げんでんつるが

特別号
2014年8月
第32号

敦賀発電所敷地内の破砕帯調査に関する第2回追加調査評価会合での議論の状況について

《D-1トレンチ北西斜面の堆積層の断面イメージ》

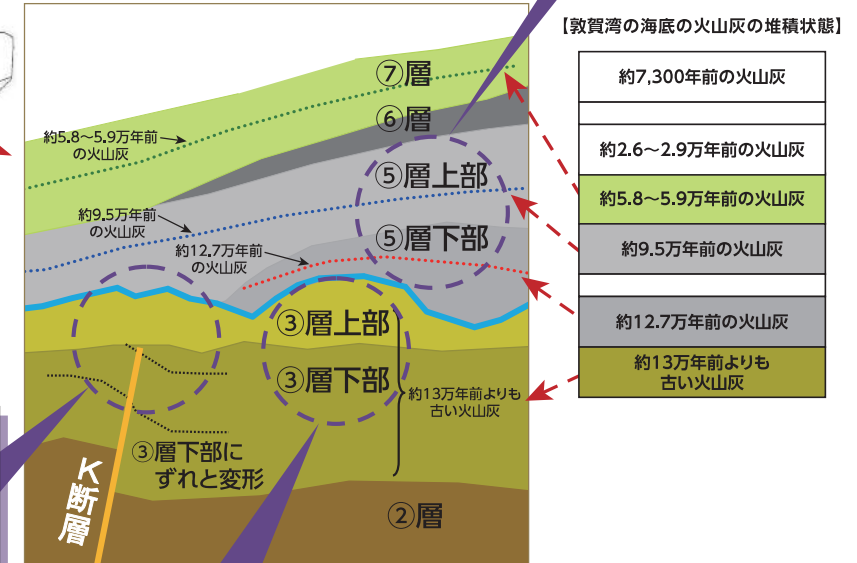
【論点1】 ⑤層下部の火山灰は自然に降り積もったのか？
⇒約12.7万年前の火山灰は、⑤層下部以外の地層からは確認されないことから、**自然に降り積もったものである。**

【論点3】 K断層が活動した時期は特定できたのか？
⇒K断層のずれと変形は、**13万年前以前の地層（③層下部）**で止まっており、それ以降の活動はないことから、**13万年前以前と特定した。**

《D-1トレンチの北西斜面の堆積層の断面イメージ》

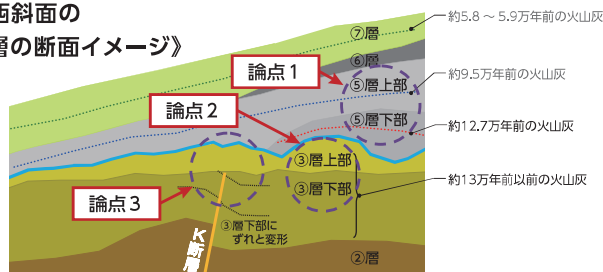
有識者のコメント 〔第1回会合（4/14）で提示〕		当社の回答
論点 1	⑤層下部の約12.7万年前の火山灰は、上空から降った火山灰が他所から移動したものか否か明らかでないため、その場所に降り積もった層（降灰層準）として認定できない。	<ul style="list-style-type: none"> ◆ 降灰層準と認定できる箇所では、火山灰が年代ごとに順番に検出されている。 ◆ 約12.7万年前の火山灰は、⑤層下部以外の地層からは確認されていないことから、自然に降り積もったものであり、降灰層準として認定できる。 ◆ したがって、⑤層下部の堆積した年代は、約12万～13万年前であると特定できた。
論点 2	③層の堆積年代は特定できるのか。	<ul style="list-style-type: none"> ◆ ③層から検出した火山灰は、約12.7万年前の火山灰とは異なっている一方、敦賀湾の海底ボーリングの13万年前以前の火山灰と同じである。 ◆ したがって、③層の堆積した年代は、13万年前以前であると特定できた。
論点 3	K断層は⑤層下部に覆われていない部分がある。したがって、K断層の活動年代は特定できない。	<ul style="list-style-type: none"> ◆ 観察事実およびデータから、K断層のずれと変形は、③層下部までに認められるが、③層上部には認められない。 ◆ ⑤層下部に覆われていない部分は、③層上部の地層に確実に覆われていることが観察できる。 ◆ したがって、13万年前以降は活動していないと特定できる。
論点 4	K断層は敦賀2号機まで延びているのではないか。	<ul style="list-style-type: none"> ◆ 観察結果から、K断層のずれと変形の量は、原電道路ピット付近に向かうにつれて急激に減少し、敦賀2号機の手前約300mのところで消滅している。 ◆ したがって、K断層が敦賀2号機まで延びていないのは明らかである。

火山灰が年代ごとに順番に検出
